Avis délibéré
de la Mission régionale d'autorité environnementale
Provence-Alpes-Côte d'Azur

sur le projet d'aménagement global de la Promenade des Bains,
à Fréjus et Saint-Raphaël (83)

N° MRAe
2023APPACA43/3465 -
3466

Figure 3: Comparaison état actuel et situation projetée (source : étude d'impact)

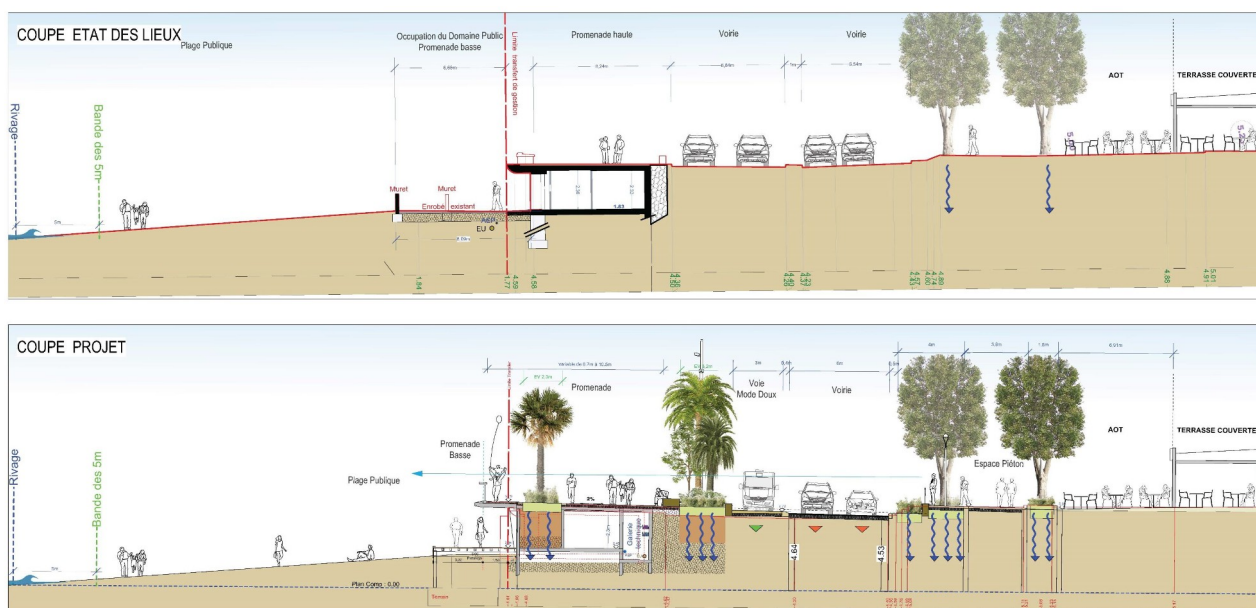
Pour ce faire, outre les suppression et création de stationnements décrites plus haut, le projet prévoit la réduction du nombre de voies réservées aux voitures sur la commune de Fréjus (une seule chaussée bidirectionnelle, contre deux voies par sens de circulation actuellement) et l'aménagement d'une voie dédiée aux vélos et à la circulation d'une navette électrique qui empruntera la totalité de la future promenade, du port de Fréjus au port de Santa-Lucia à Saint-Raphaël.

Selon l'étude d'impact, les aménagements décrits ci-dessus permettront de diminuer le trafic sur la bande littorale, avec un léger report prévisible vers les axes alentours. Celle-ci comprend une estimation des flux de trafic réalisée avec l'indicateur « véhicules-kilomètres⁶ » (VK). Il ressort de cette estimation que le projet permet une légère diminution de l'indicateur VK (tous types de véhicules confondus) de 0,6 % entre la situation actuelle ou sans projet et la situation avec projet en 2025⁷. Ce même indicateur augmente pour les situations « fil de l'eau 2045 » (+10 %) et « projet 2045 » (+9,3 %).

La MRAe observe que les augmentations de trafic induites par la réalisation des projets d'habitats collectifs prévus par le PLU à proximité (cf figure 4 ci-après : plusieurs opérations d'aménagement programmées) ne sont pas prises en compte dans l'étude de trafic. Les reports de trafics sur des axes parallèles ne sont pas précisément caractérisés, de même que l'évolution de la circulation sur le principal point de saturation actuel qu'est le pont d'Arcole sur lequel il est indiqué que la possibilité de réduction à 1 voie dans chaque sens « reste à étudier ». Ces incertitudes ne permettent pas de démontrer clairement les effets positifs du projet en termes de régulation ou de réaffectation du trafic. Le dossier n'inclut pas dans son analyse les parkings-relais existants ou en projet (fléchés dans le PDU⁸ pour limiter le trafic automobile en centre-ville) et leur possible utilisation pour limiter le trafic automobile sur la bande littorale.

La MRAe recommande de reprendre l'étude de trafic en incluant les augmentations de trafic induites par la réalisation des projets d'habitats collectifs prévus par le PLU à proximité.
